### ZESTAW PYTAŃ I ODPOWIEDZI DO TREŚCI SWZ

#### **Dot. postępowania prowadzonego w trybie podstawowym pn.: „Budowa elementów małej architektury służące nauce sensorycznej przy Przedszkolu Miejskim nr 18 w Lesznie”**

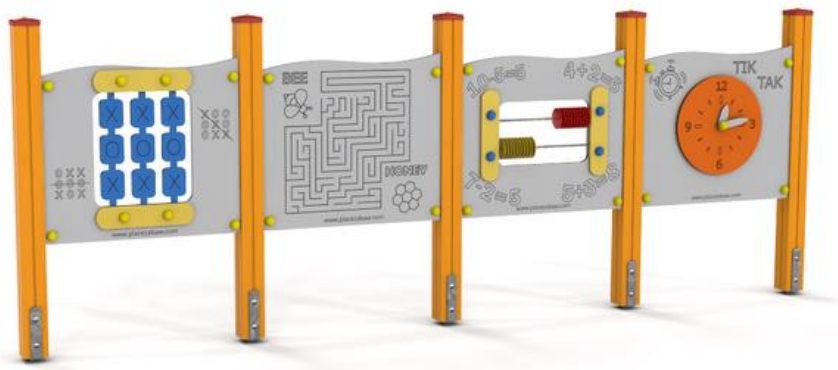
Czy przedmiotem zamówienia jest wykonanie paneli ogrodzeniowych/ edukacyjnych w ogrodzeniu zgodnie z rys. księga detali\_14.1-5; jeśli tak to prosimy o udostępnienie zdjęcia poglądowego/ karty technicznej.

Zamawiający informuje, że standardowy panel ogrodzeniowy jest zaadoptowany na potrzeby edukacyjne tzn. dolna część ogrodzenia to standardowy panel ogrodzeniowy, górny to płyta ze sklejki wodoodpornej z wyciętymi elementami pod montaż wskazanych na rysunku elementów edukacyjnych. Panele po zabezpieczeniu lakierem należy pomalować farbą tablicową zewnętrzną natomiast elementy do wstawienia to np.
